Technische Änderung zu MHP 100 A Crimpkontakte

- PCN-Nummer: PCN-PKDPB72-20180905-00-A
- Datum der Veröffentlichung: 05.09.2018
- Gültigkeitsdauer: 04.09.2019
- Revisionsnummer: 00-A

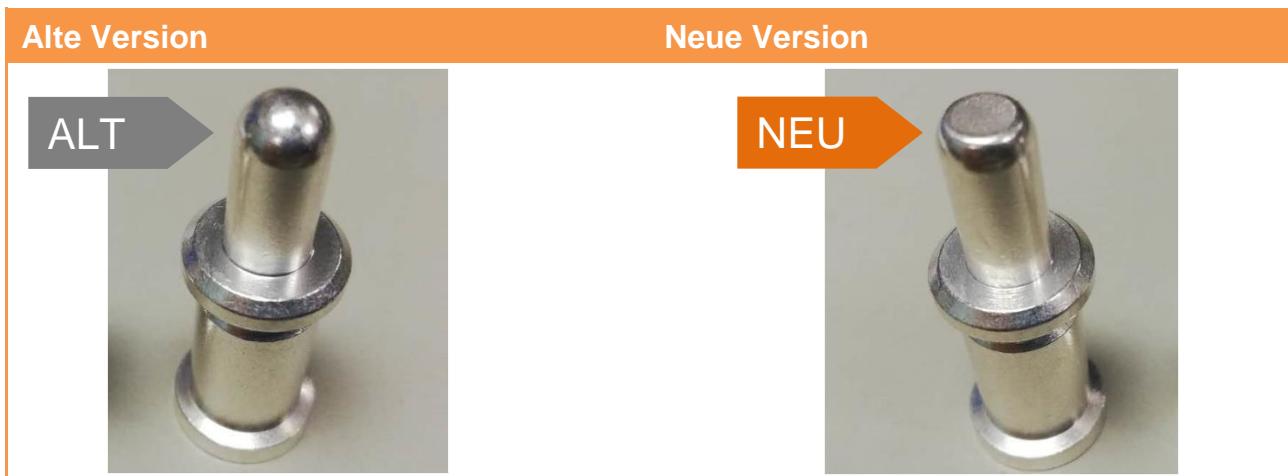
Die Stiftkontakte der ModuPlug MHP 100A Serie wurden bisher mit einer abgerundeten Spitze hergestellt.

Die Kontaktspitze ist nun abgeflacht.

Optimierung des Produktionsprozesses.
